大型バスの燃料装置のリコールについて

リコール届出番号3244

平成25年10月29日、UDトラックス株式会社に車両を供給している三菱ふそうトラック・バス株式会社が下記のリコールを国土交通省に届出しました。

改善箇所説明図

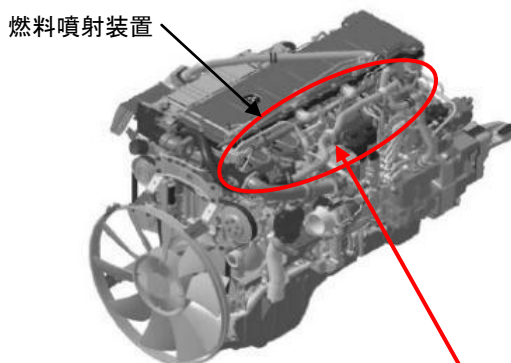
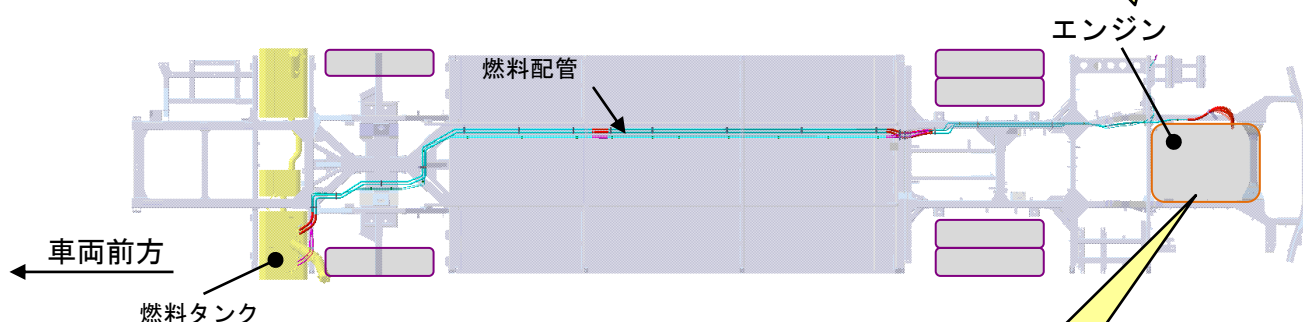
基準不適合発生箇所

大型バスにおいて、燃料ホースから溶け出した亜鉛が軽油中の成分と反応して生成された化合物によって燃料噴射装置の内部バルブが固着する場合があります。そのため、エンジンの異音、白煙の発生、エンジン制御システム異常の警告灯点灯、マフラー内に溜まった燃料の発火などが生じ、最悪の場合、エンジンの始動不良や吹け上がり等に至るおそれがある。

改善措置の内容

全車両、燃料タンクに洗浄剤を注入し、燃料ラインに付着・残存している化合物を除去するとともに、燃料噴射装置の内部バルブ固着を抑制する機能を追加したエンジンECUのプログラムに書き換える。

識別：作業完了車には、所定の位置に「HD177」の文字が記載された白黄色のシールを車両左後方点検リッド裏に貼付ける。
